ES 17.9.2019

Fotos relativ unstrukturiert

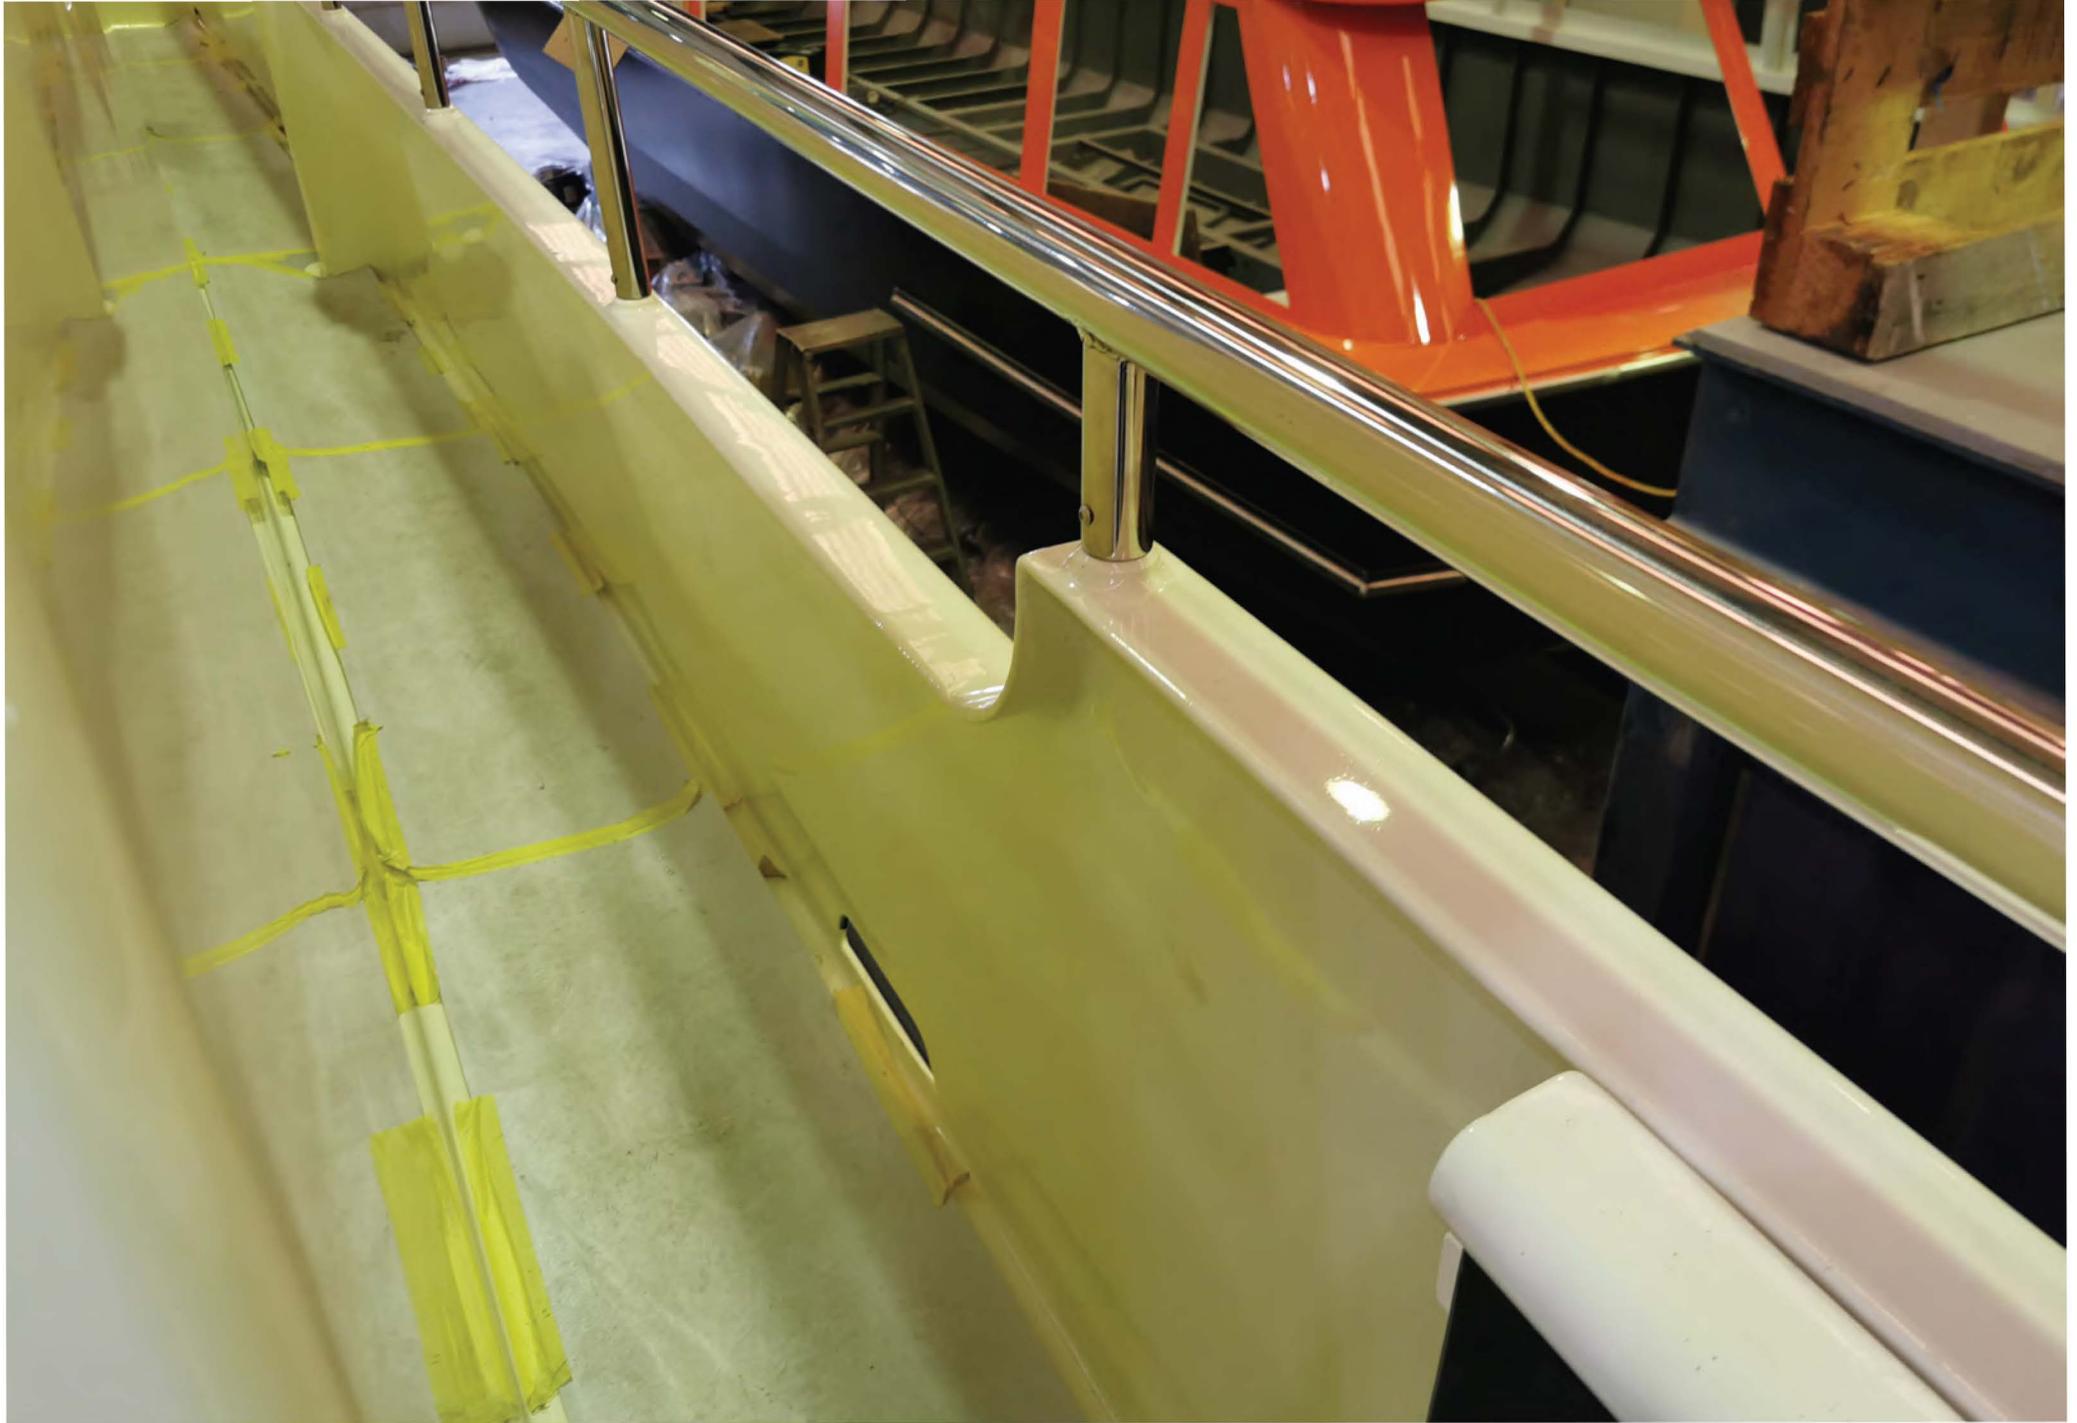
Generator von oben. Die Einteilung und das Schema stimmen nicht. Wo haben die Fahrräder Platz? Die Lüftung des Motorraums und die Kühlung fehlt noch vollständig.

Die Reling ist drauf. Wir haben aber keine Nirostahl bestellt.

Die Farbe ist wie bestellt. Wir können nicht beurteilen, ob es zweimal gestrichen wurde. Wir hatten keinen Micrometer.

Hinterdeck. Wahrscheinlich Kabel für Kamera. Die gesamte Elektronik fehlt noch.

Kartenraum. Lose Gerät zu Kühlagregatsteuerung. Der von uns gelieferte Verstärker für die Stereoanlage ist noch nicht montiert. Wifi fehlt etc. etc.

Abstand von Kante Steuerblatt bis Schraube 35 cm. Wir fürchten, dass der Abstand zu gross ist. Jenal-Syndrom.

Propeller sieht zwar schön aus, ist aber der Propeller für den Dieselmotor. Wir glauben nicht, dass dieser Propeller die richtige Dimension hat für den Elektromotor im Verhältnis zur Drehzahl (1:3 anstatt 1:2)
